OGGETTO: Avvio della procedura di Valutazione di Impatto Ambientale ai sensi dell'art.23 del D.Lgs.152/2006 relativa al Progetto di un impianto eolico della potenza complessiva di 60,00 MW, situato nel Comune di Pietrelcina (BN) in località "Difesa e Maitine", con opere connesse ricadenti nei Comuni di Pesco Sannita (BN) e Benevento (BN). TRASMISSIONE PARERE/OSSERVAZIONI.

DETERMINAZIONE DIRIGENZIALE

N. 16 del 16-02-2023

OGGETTO: AVVIO DELLA PROCEDURA DI VALUTAZIONE DI IMPATTO AMBIENTALE AI SENSI DELL'ART.23 DEL D.Lgs.152/2006 RELATIVA AL PROGETTO DI UN IMPIANTO EOLICO DELLA POTENZA COMPLESSIVA DI 60,00 MW, SITUATO NEL COMUNE DI PIETRELCINA (BN) IN LOCALITÀ "DIFESA E MAITINE", CON OPERE CONNESSE RICADENTI NEI COMUNI DI PESCO SANNITA (BN) E BENEVENTO (BN). ESPRESSIONE PARERE NEGATIVO.

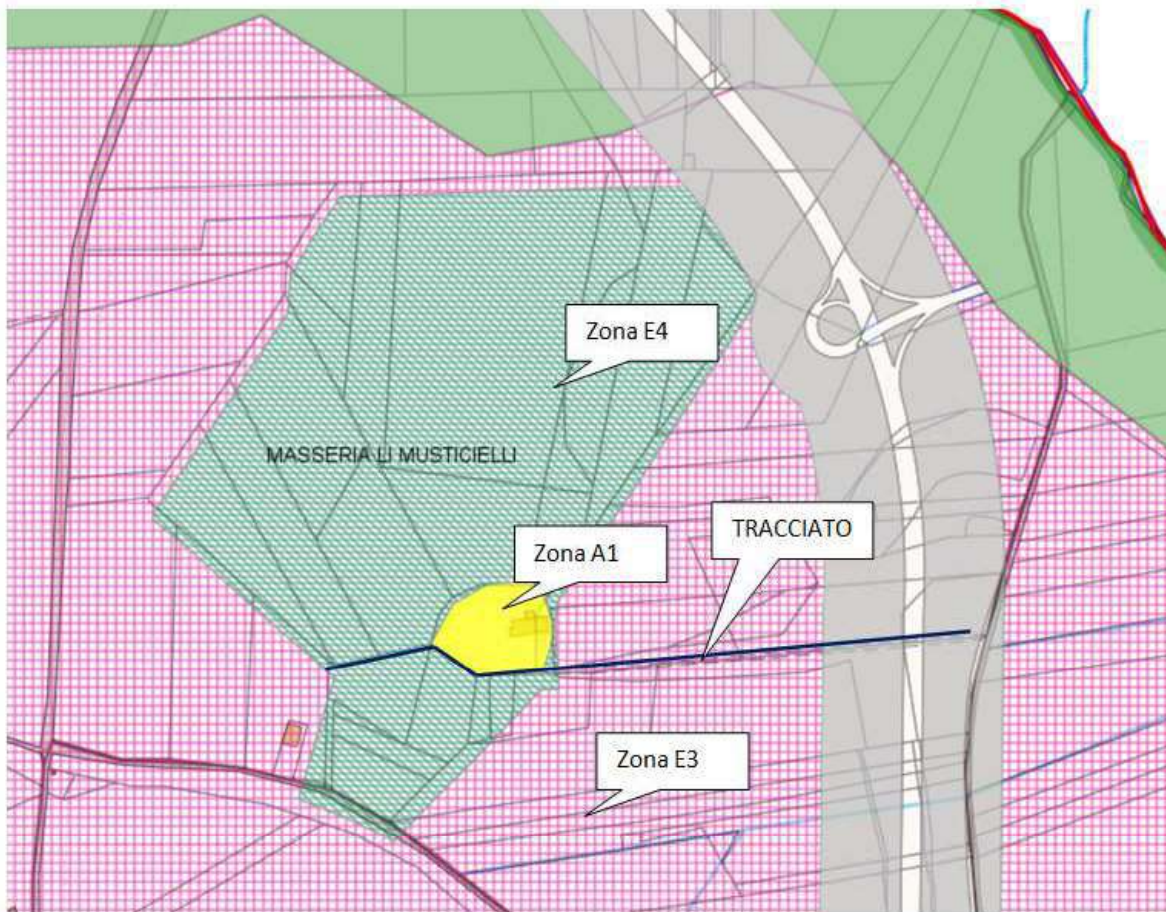
Andrebbe considerato l'impatto dell'intervento nella sua interezza, non solo nel territorio del comune delle campo eolico. Un'attenta verifica farebbe emergere la notevole rilevanza su un'area molto più vasta di quella considerata nelle analisi che va' ad impattare anche in modo visivo, su un paesaggio agricolo incontaminato ove sarebbe necessario nonché opportuno, scongiurare la presenza di elementi artificiali che possano in qualche modo modificare la vista panoramica e lo skyline diurno e notturno.
